# Hvidbog

Kommuneplan 2025-2037

Offentlig høring d.4/6 - 12/8

### 6) Omtale af eltransmissionsanlæg i kommuneplanrammer

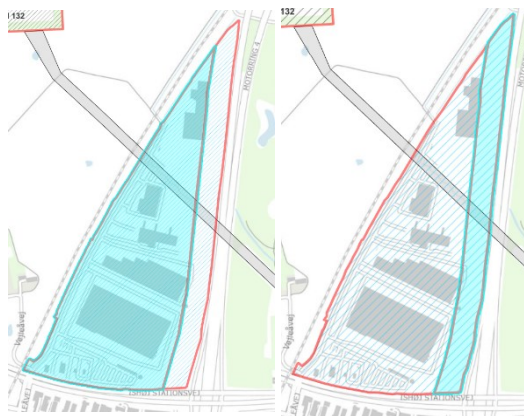
For at sikre hensynet til eksisterende eltransmissionsanlæg, der er af national interesse anbefales det, at i de kommuneplanrammer hvor der findes eltransmissionsanlæg er en omtale af anlæggene, for at sikre at den fremtidige planlægning for området, sker ud fra hensynet til eltransmissionsanlæg.

Eltransmission anbefaler at følgende tekst indsættes under "særlige bestemmelser" i alle kommuneplanrammer hvor der findes eltransmissionsanlæg.

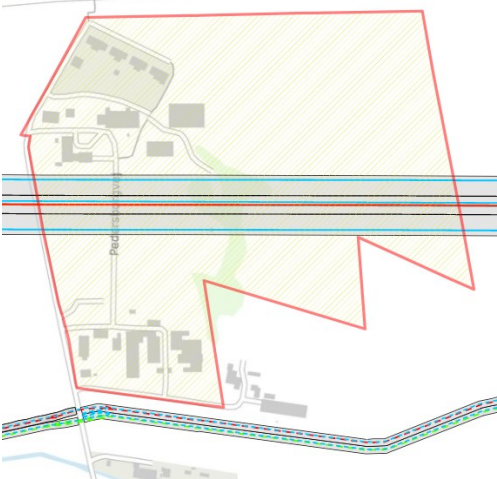
| Ramme-<br>område | Kortudsnit fra Plandata.dk                                                          | Kommentar<br>(Tekst med kursiv er fra forslag til Kommuneplan)                                                                                                                                                                                                                                                                                                                                                            |
|------------------|-------------------------------------------------------------------------------------|---------------------------------------------------------------------------------------------------------------------------------------------------------------------------------------------------------------------------------------------------------------------------------------------------------------------------------------------------------------------------------------------------------------------------|
| 3.E.10           |                                                                                     | <p>Eltransmission har et 132kV luftledningsanlæg der gennemskærer rammerne 3.E.9 og 3.E.10.</p> <p>I rammebestemmelserne henvises der til lokalplan 1.74 og 1.77, der blev ophævet i forbindelse med den endelige vedtagelse af lokalplan 1.91 Winthersminde Erhvervsområde d.02.12.2020.</p> <p>Energinet Eltransmission anbefaler at rammen opdateres således der henvises til den gældende lokalplan for rammerne.</p> |

Figur 1 - Kortudsnit der bl.a. viser ny udpegning af økologisk forbindelse og "potentiel økologisk forbindelse" hen over motorvejsarealer og arealreservation i fingerplan

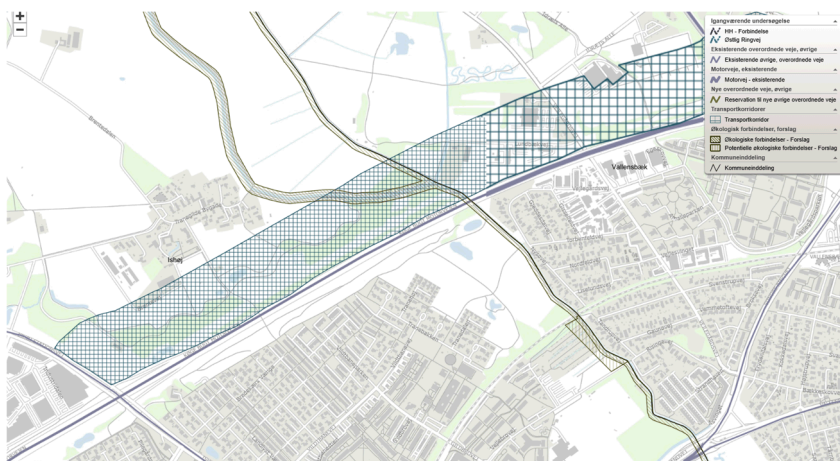
Det fremgår ikke af redegørelsen, om retningslinjerne tænkes at gælde for andet end kommunale anlæg og ombygning af veje, jernbaner eller lignende.

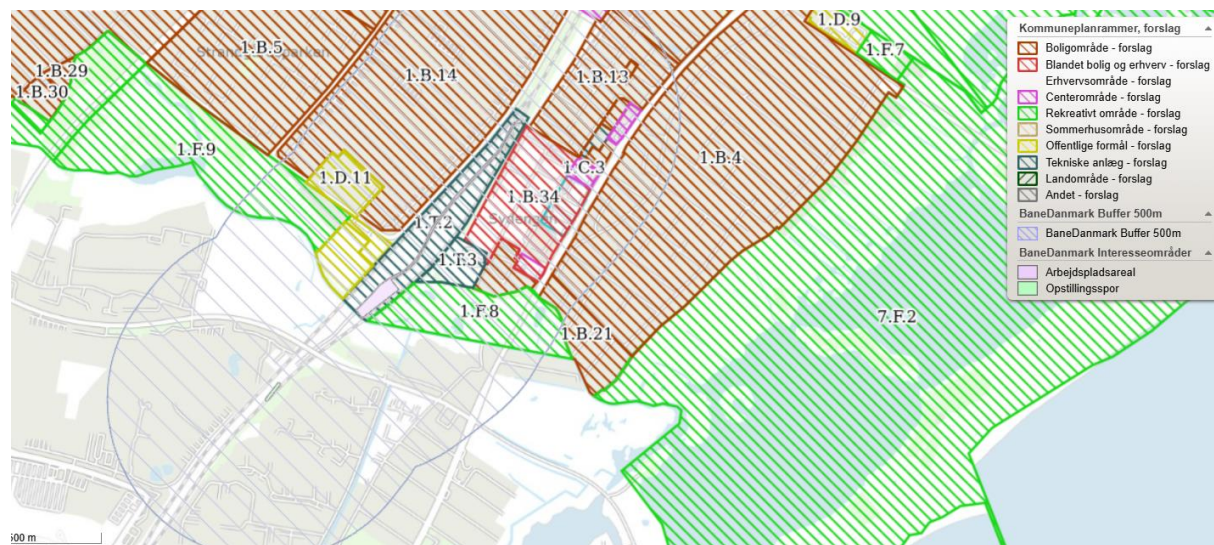
Rammen 1.D.13 angiver, at Ishøj Kommune ønsker at opføre boliger til hjemløse og evt. et offentligt botilbud. Ved at ovennævnte tekst indføres (a), vil Banedanmark gøre opmærksom på, at der kan komme støj om natten. Når Ishøj Kommune udmønter rammeplanen til en lokalplan, vil Banedanmark meget gerne i dialog angående støjkrav. Dette også set i lyset af, at Ishøj Kommune arbejder på at reducere støjen i kommunen.
